Keuringsverslag van een elektrische laagspanning- en zeer lage spanningsinstallatie

NIET CONFORM

Straatnaam J.P. Minckelersstraat
Huisnummer 121
Busnummer
Postcode 3000
Gemeente LEUVEN
Land België

Controlebezoek van een oude huishoudelijke elektrische installatie van een wooneenheid bij verkoop op vraag van de verkoper volgens (KB 08/09/2019) - AREI Boek 1- 8.4.2. en 8.2.1. en 4.2.4.3.

Afbeelding schakel- en verdeelbord:

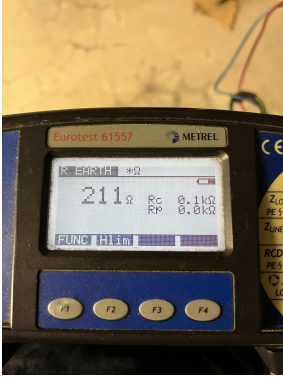
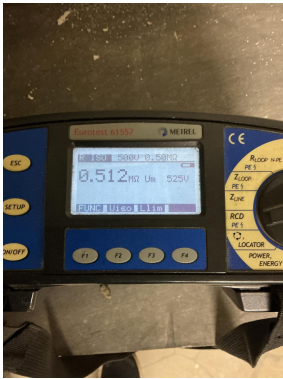
I5.11 Niet gebruikte invoeringen van het verdeelbord zijn niet correct of onvoldoende afgedicht. (Boek 1 Afdeling 5.1.4. en 4.2.2.3.)	Boven/onderzijde bord DIN openingen
I5.14 De nominale spanning dient duidelijk vermeld te worden op een oordeelkundig gekozen plaats. (Boek 1 Onderafdeling 3.1.3.3.)	
I7.04 Niet alle stroombanen zijn beveiligd tegen overstroom. (Boek 1 Afdeling 4.4.1.)	20A automaat met 1,5mm achter
I8.08 De geleiders van het type VOB moeten in daarvoor bestemde buizen, kabelgoten geïnstalleerd worden. (Boek 1 Onderafdeling 5.2.9.3. en 5.2.9.6.)	Bijgemaakte verlichting
I8.09 Bij aansluiting van meeraderige geleiders dient men aangepaste adereindhulzen te gebruiken. (Boek 1 Onderafdeling 5.2.6.1. en 1.4.1.2.)	Intern bord
I8.14 Elektrische leidingen zijn niet ingevoerd, zodat een continue bescherming verzekerd is. (Boek 1 Onderafdeling 5.2.6.1.)	
I9.02 Loshangende schakelaars, contactdozen en/of aftakdozen dienen degelijk bevestigd te worden. (Boek 1 Afdeling 1.4.1. & 1.4.2)
